本次變更歷次審查意見暨答覆說明

寶豐隆置地廣場新建工程環境影響差異分析報告
 程序審查意見暨答覆說明
 (112年2月14日北市環綜字第1123000698號)

寶豐隆置地廣場新建工程環境影響差異分析報告
 書面審查意見暨答覆說明

第一次審查會審查意見暨答覆說明 (依據臺北市政府環境保護局112年4月14日北市環綜字第1123029427號函辦理)

圖 1 通道寬度標示及室內逃生導引動線指標位置(1F)(本次變更)

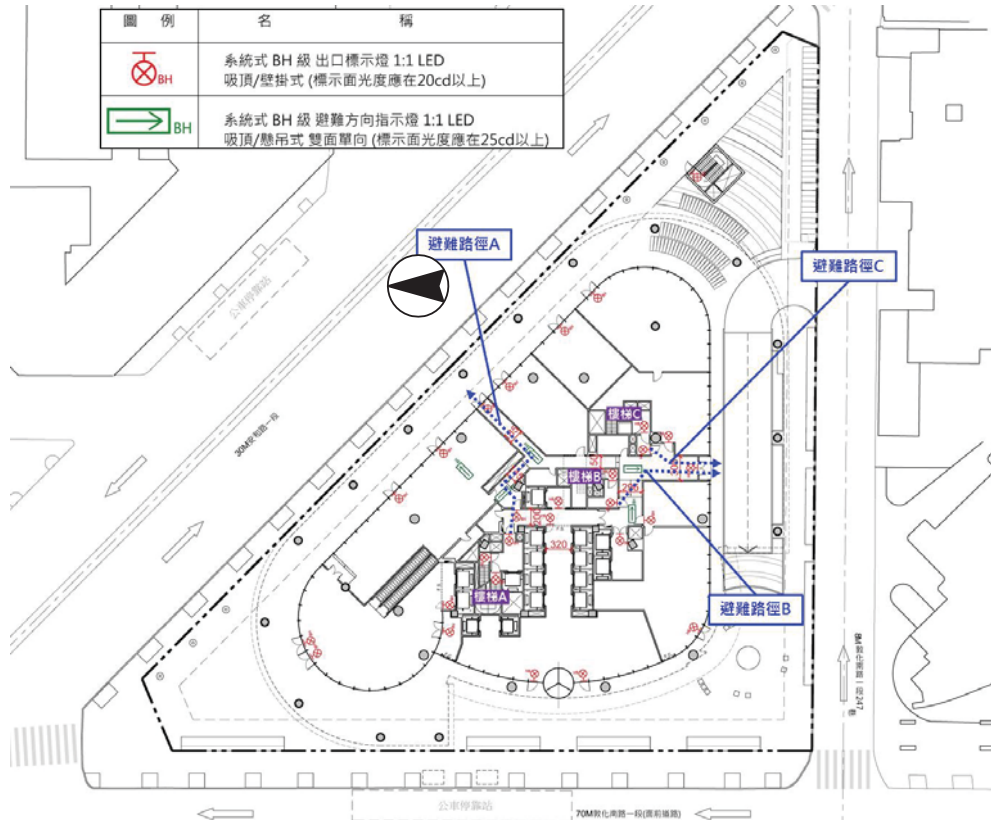
審查意見	答覆說明
回應資料尚不足，請開發單位依下列意見補充或修正： 圖 4.21 中樓梯 A 逃生動線曲折，樓梯 B 與 C 對應避難動線前往梯廳，前述走道對應大量避難者使用之通道寬度請標示(包含室內與室外)，以確認合理性，另應補充標示室內逃生導引動線指標位置與細部。	感謝指導，說明如下： 1. 經調整後，樓梯 A 有三向避難路徑，其中通往東北側之避難路徑因須配合使用需求配置，故路徑較曲折，但為確保避難安全均依法設有出口標示燈、避難方向指示燈，且光度以高於法規規定(C級)提升至BH級，可讓人員更容易辨識路徑及出口位置。 2. 另西、南兩向之避難路徑其動線明確無過多轉折，人員經由樓梯A到達避難層時仍可經由三向路徑到達戶外完成避難。 3. 通道寬度檢討： (1) 依據建築技術規則建築設計施工編第92條，本案走廊二側有居室者寬度應大於1.6公尺，其他走廊寬度應大於1.2公尺。 (2) 本案設置避難使用之走廊中，走廊二側有居室者設置寬度介於1.85~3.05公尺，其他走廊設置寬度介於1.45~3.20公尺，均符合法規規定。 4. 通道寬度標示及室內逃生導引動線指標位置請參閱圖 I(P.審書三-4)。 通道寬度標示及室內逃生導引動線指標位置請參閱本次環境影響差異分析報告圖 4-23(P.4-22)。
